PARC EOLIEN D'EPUISAY

Dossier de demande d'autorisation unique

Réponse à l'avis de la MRAe

Avis délibéré de la MRAe Centre-Val de Loire n°2023-4359 en date du 10 novembre 2023

Localisation et implantation du projet (source : « porter à connaissance », page 8)

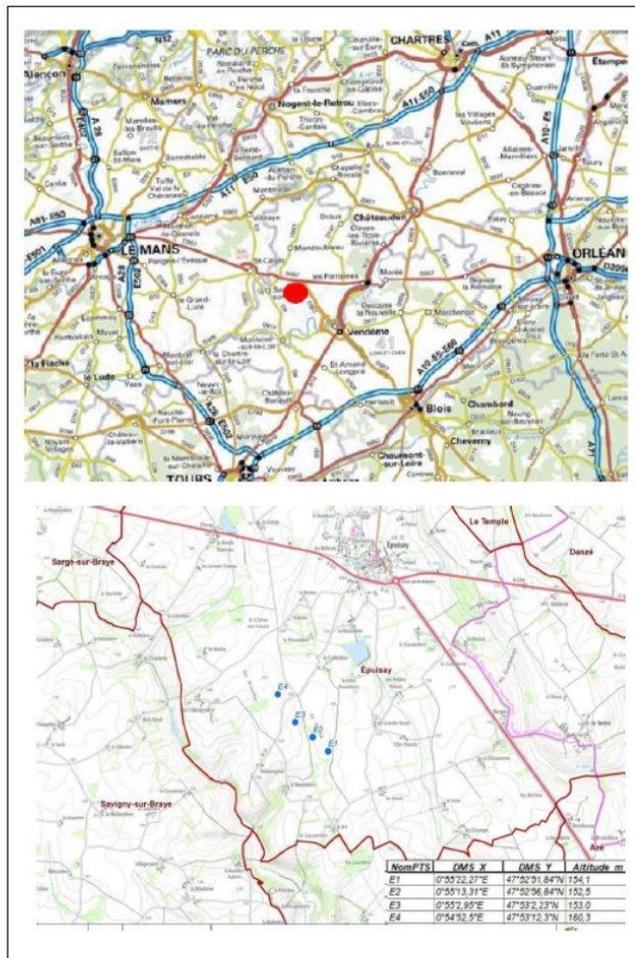
Le pétitionnaire prévoit un réseau électrique inter-éolien en souterrain qui n'évolue pas par rapport au projet autorisé. Concernant le raccordement externe, le « porter à connaissance » identifie seulement les postes sources les plus proches (Mondoubleau, Saint-Calais et Vendôme). Il ne décrit ni les tracés ni les modalités de travaux. Les éléments présentés à l'appui du dossier ne permettent pas d'apprécier les incidences effectives du raccordement sur le milieu naturel.

L'autorité environnementale recommande de compléter l'étude d'impact par une évaluation des incidences des modalités, de raccordement du projet au réseau, susceptible d'être mises en œuvre³.

Ce point fait partie des éléments non modifiés depuis la demande initiale. La puissance totale du parc éolien ayant baissé, les mêmes hypothèses de raccordement s'appliquent au projet modifié. L'étude d'impact citait alors les postes les plus probables à savoir : Mondoubleau, Saint-Calais, Montoire-sur-le-Loir et Vendôme, disposant de capacité suffisante pour raccorder ce projet.

Le raccordement est réalisé sous maîtrise d'ouvrage (applications des dispositions de la loi n°85-704 du 12 juillet 1985, dite « MOP »). La solution de raccordement sera définie par le gestionnaire de réseaux dans le cadre de la Proposition Technique et Financière soumise au producteur, demandeur du raccordement.

Selon la procédure d'accès au réseau, le gestionnaire étudie les différentes solutions techniques de raccordement seulement lorsque l'Autorisation Environnementale est obtenue. Si de nouvelles lignes électriques doivent être installées, elles seront enterrées par le gestionnaire de réseaux et suivront prioritairement la voirie existante (concession publique).

Les techniques utilisées sont classiques, des trancheuses viennent creuser les tranchées dans lesquelles les câbles seront ensuite déposés. Les câbles suivront la voirie communale puis départementale depuis le poste de livraison jusqu'au poste source. Ainsi, en termes d'impacts écologiques, le raccordement n'impactera que des bords de routes, sans enjeux particuliers. En termes paysagers, aucun impact n'est à prévoir, les câbles enterrés sont un point positif pour cette thématique. Des aménagements de circulation pourront intervenir pour des raisons de sécurité.
